長良川河口堰検証 専門委員会

検証：長良川河口堰  
治水編

2011年8月22日

今本博健

7500m<sup>3</sup>/s流下時の浚渫前後の水位縦断比較図

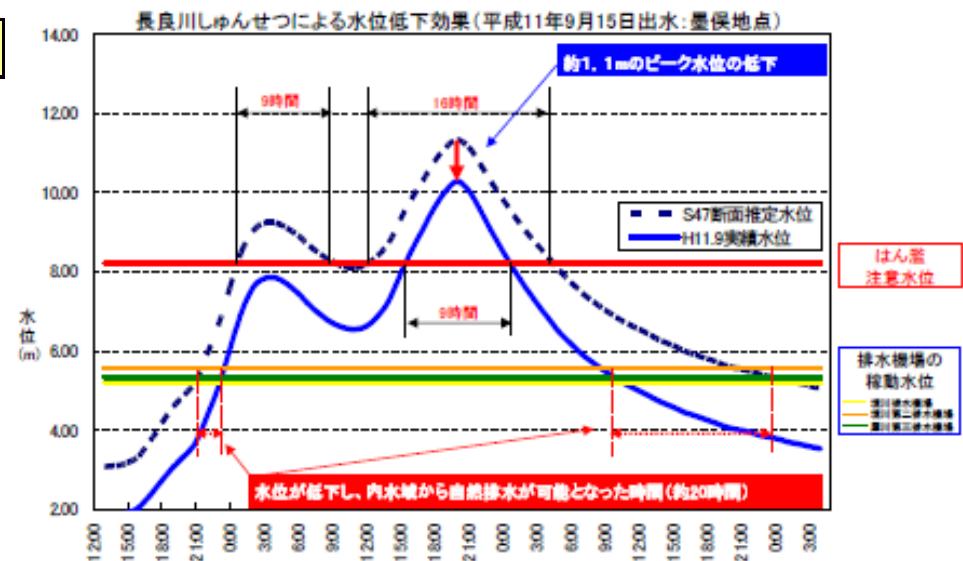
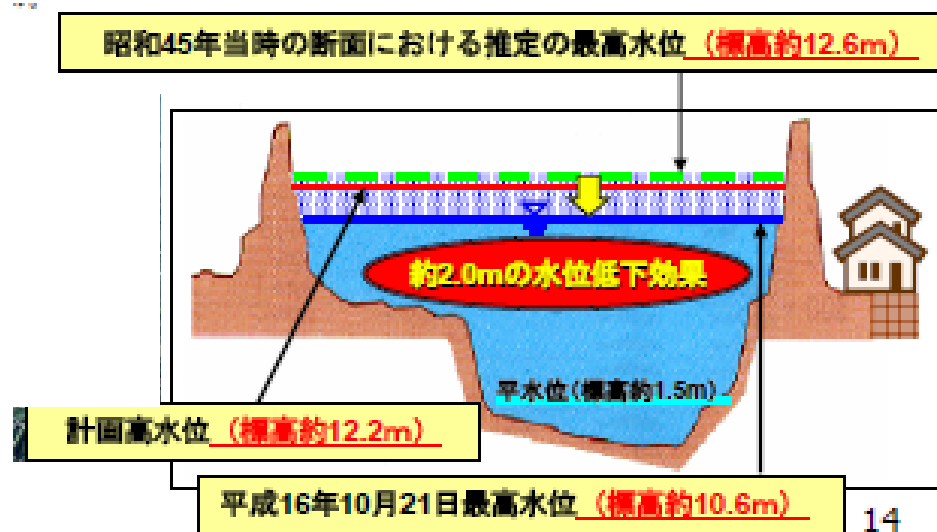
# 河川管理者が主張する 浚渫の効果

# 浚渫すれば洪水水位を計画高水位以下にできる

# 洪水水位を低下させる効果が既往洪水で確認された

# 浚渫の効果を示すには浚渫直前の河床を用いるべきである

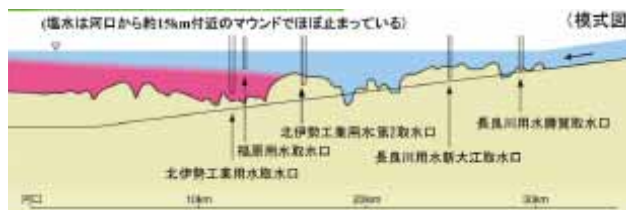
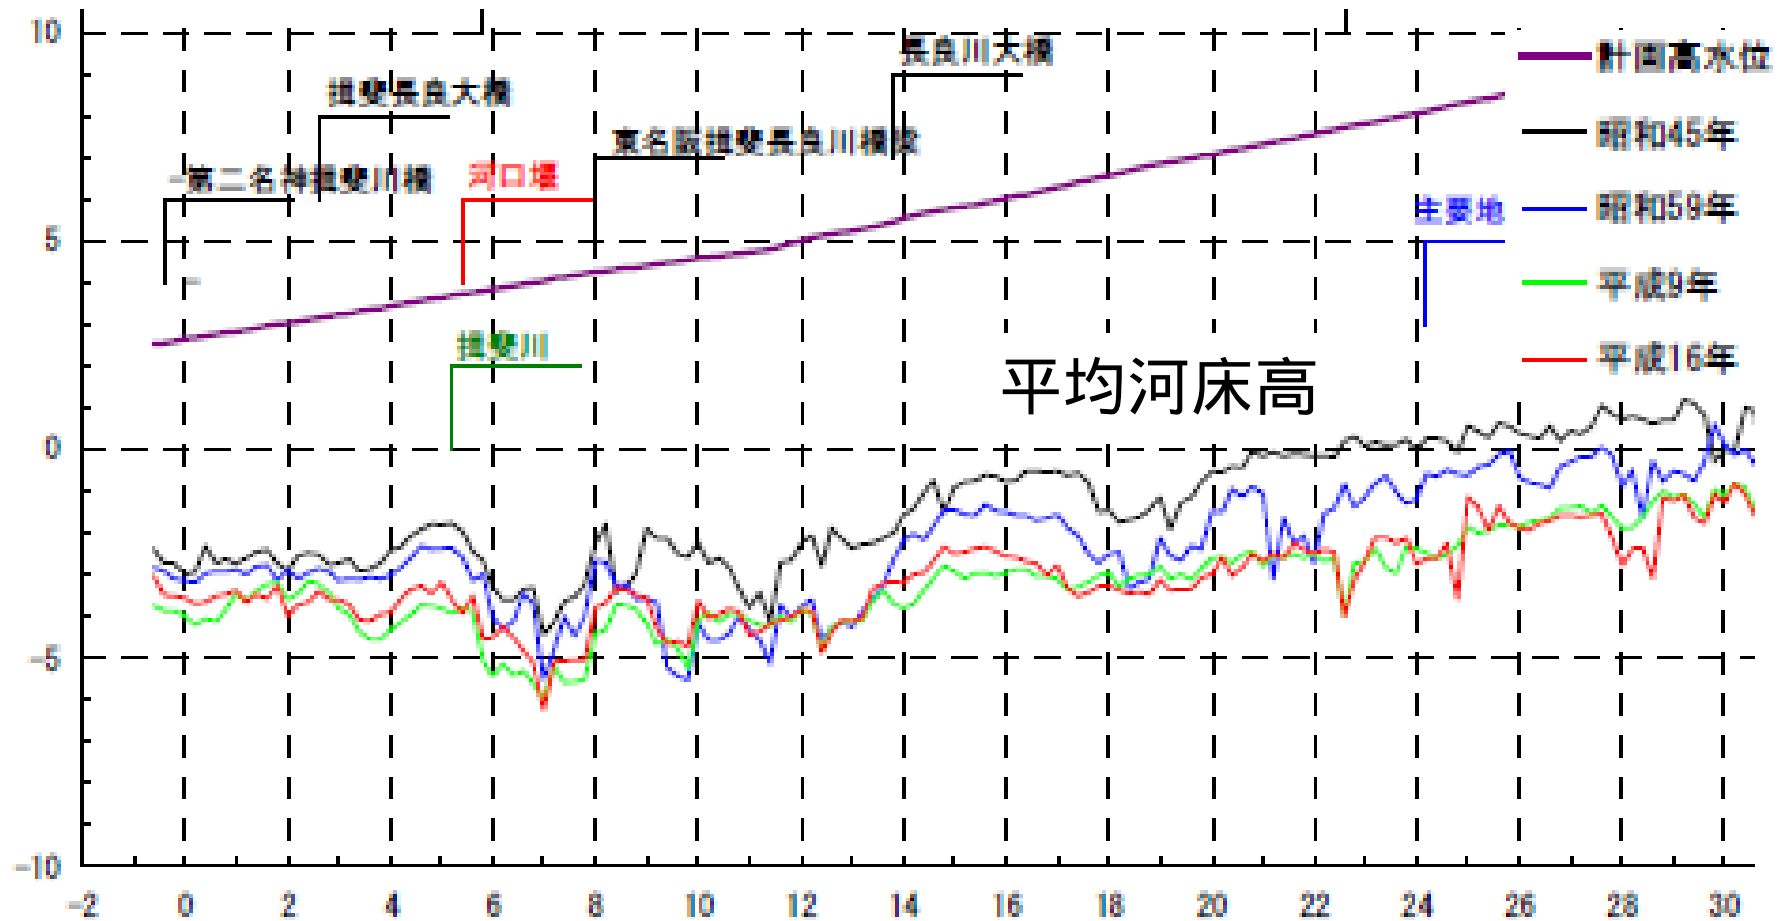
マウンドの形成が顕著なのは昭和59年ころのみである。マウンドの両側には澁筋があり、塩水の遡上は完全には止められていない。

浚渫は無意味だった

図-7 水準点の累積沈下量と地下水位観測所の年平均地下水位

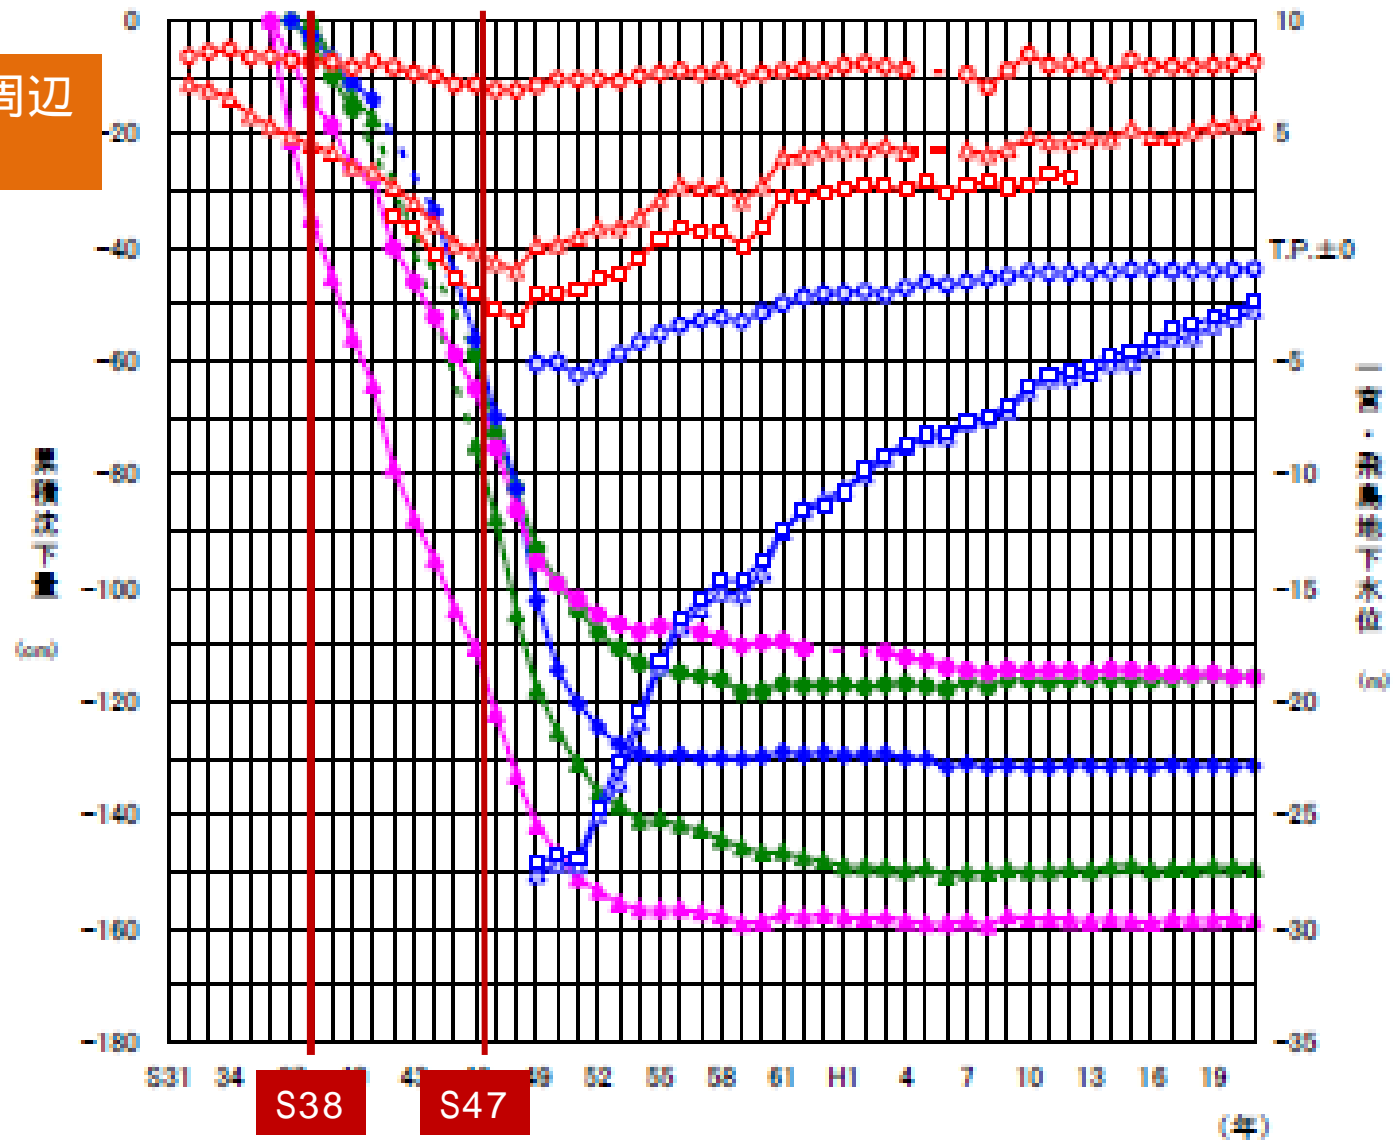
# 浚渫計画時すでに地盤沈下が進行していた

図 2-8 地盤沈下の経年変化(長良川)

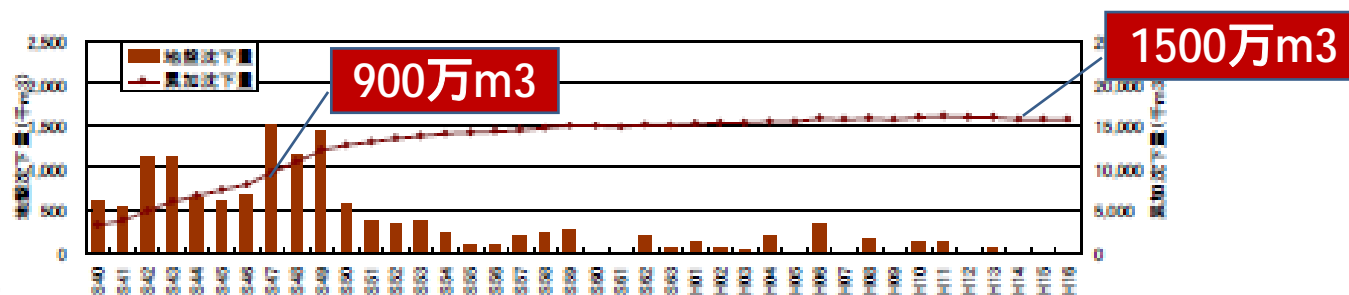
# 浚渫しなくても河積は確保されていた

浚渫計画が変更された  
昭和47年には1000万m<sup>3</sup>  
の河積増があった。

今後、可動堰事業で浚渫  
された部分が埋め戻されて  
も、地盤沈下と砂利採取に  
よる2400万m<sup>3</sup>の河積増は  
確保されている。

## 平均河床高(浚渫範囲内平均)縦断面図

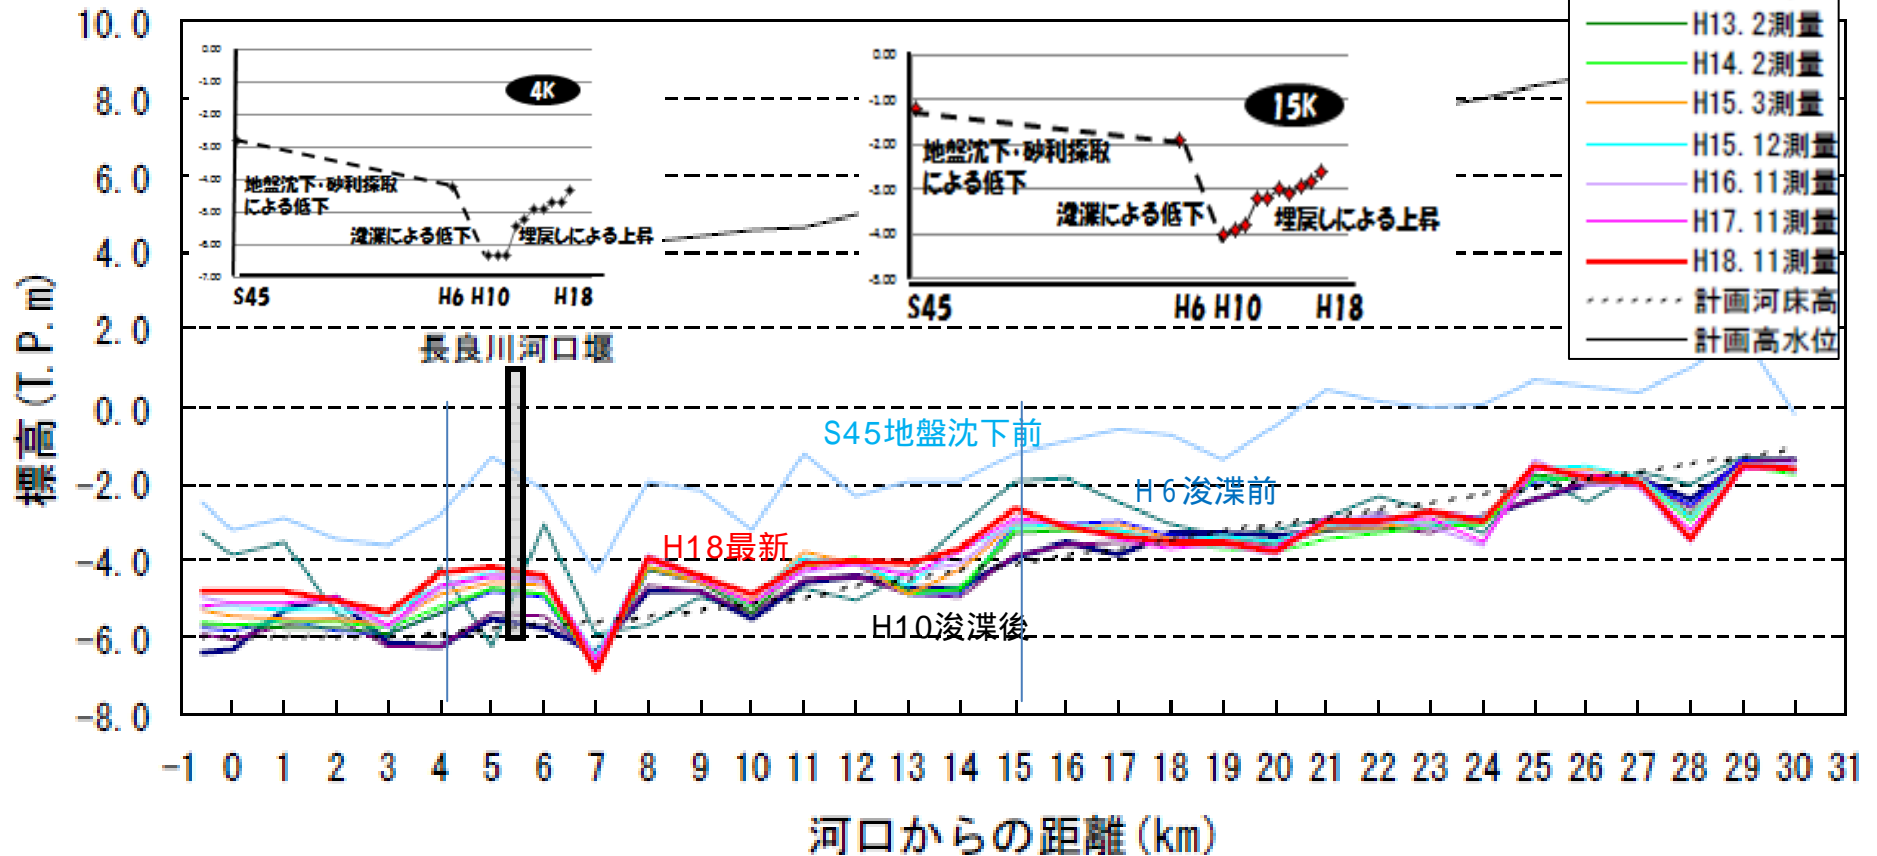
# 浚渫後の河床は上昇傾向にある

- S45: 河床は最も高かった。河口堰の効果を示すために用いられている。
- H6: 地盤沈下により、河床はS45時より1~2m低下していた。マウンドがあるのはこの時期のみ。
- H10: 浚渫により河床はさらに低下させられた。
- H18: 土砂やヘドロが堆積し、浚渫分の大半が埋め戻された。

横断形状の変化  
H10～20  
音響測探調査

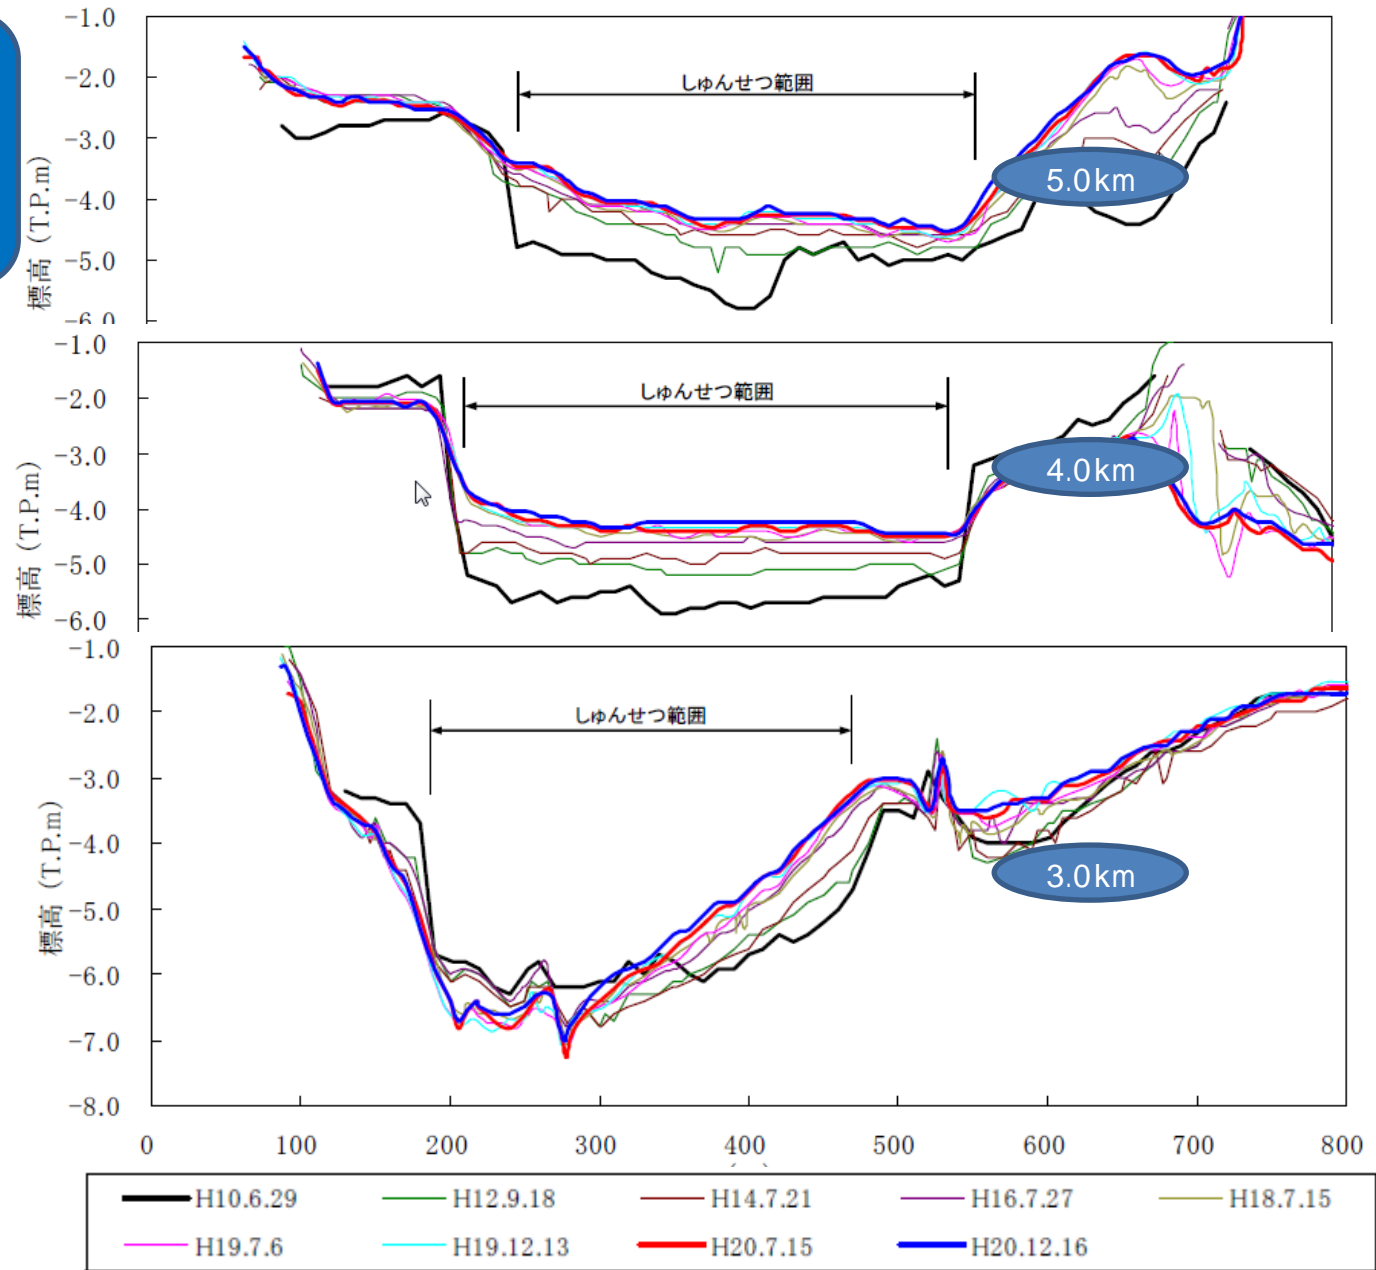
# 浚渫部が埋め戻されている

## 河口部における埋戻しのメカニズム

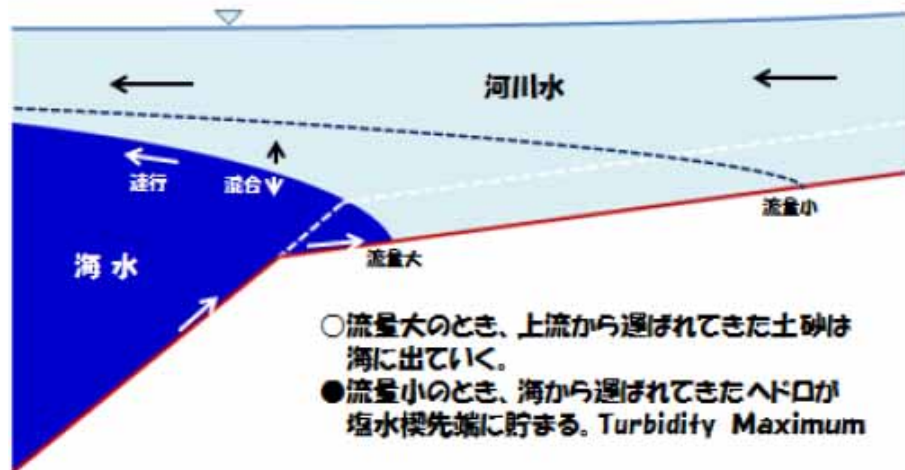
河口部では海水が河川水に下に潜り込んで塩水楔が形成される。

河川水と海水の境界面では互いに混合するとともに海水は河川水に連行されて順流が発生し、これを補うために海底や河床に沿って海水の逆流が発生する。

この逆流が海底泥を河床に運び、浚渫部が埋め戻される。過度の浚渫では埋戻しが顕著になる。
